SERVICE INFO – INA 0055

Ændrede styreruller i nogle strammearme til hjælpeaggregaternes drivsystem

Best. nr.: 533 0077 30
534 0082 30
534 0083 30
534 0133 30
534 0136 30
534 0139 30

Billede 1: Detaljeret billede af styrerullen i den eksisterende (til venstre) og nye (til højre) udførsel

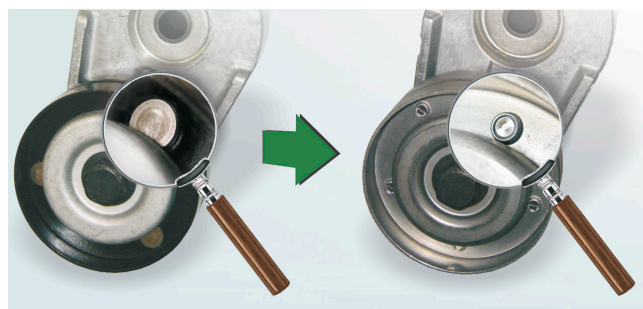
Som vist på billede 1, er der forskelle både i beskyttelsesindpakningen (før: sort; nu: metallisk) og i forbindelsen af begge styrerullens halvdele (før: nittede; nu: forbundet med TOX-metoden).

I overgangsfasen kan man have blandet varebeholdning af begge specifikationer. Begge varianter tilfredsstillter tekniske krav og kan ubegrænset bruges til de i mediakataloget angivne køretøjer.
